改善箇所説明図

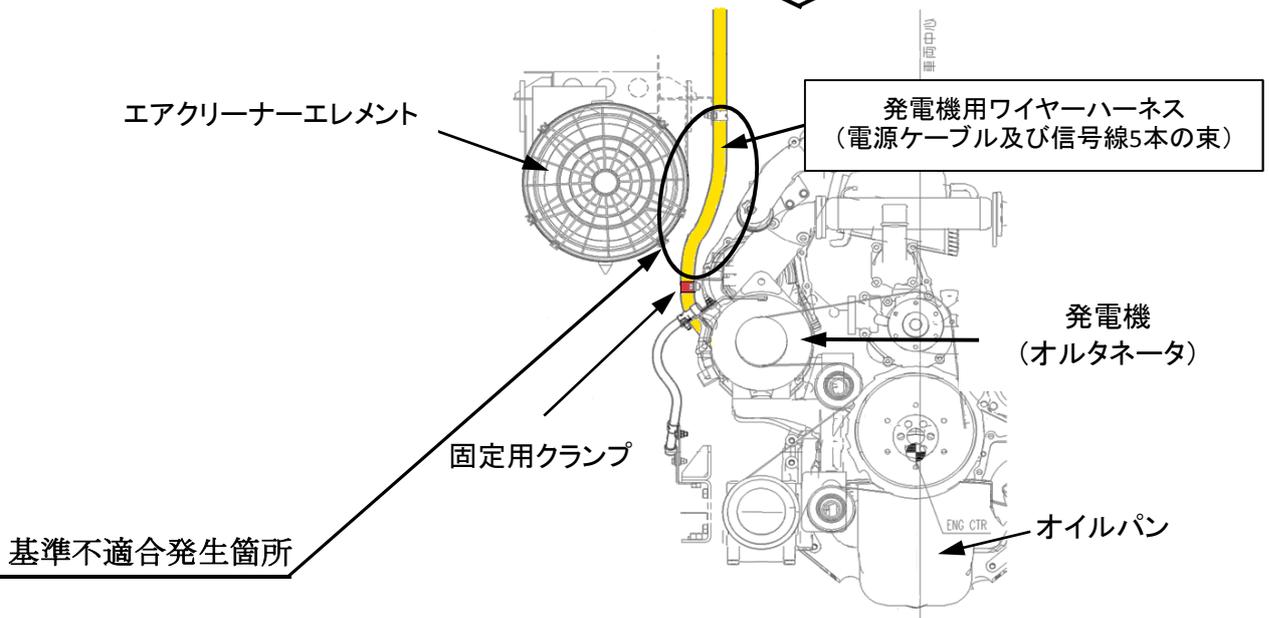
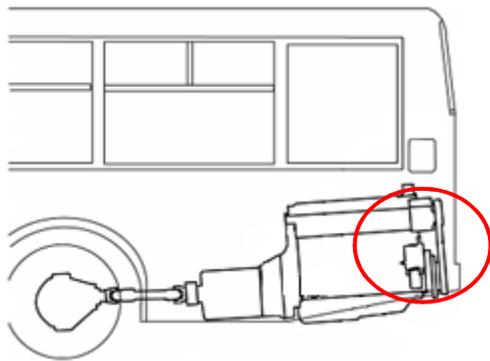
大型バスの発電機に接続されているワイヤーハーネスにおいて、電源ケーブルと信号線の固定方法が不適切なため、走行中の車体振動により信号線が損傷・断線することがある。そのため、そのままの状態で使用を続けると、発電制御ができなくなり、発電機によるバッテリーの充電が行われず警告灯が点灯し、最悪の場合、走行不能になるおそれがある。

全車両、信号線を新品に交換のうえ再度配策し、結束バンドで固定する。

識別：固定用クランプに、白色ペイントを塗布して識別する。
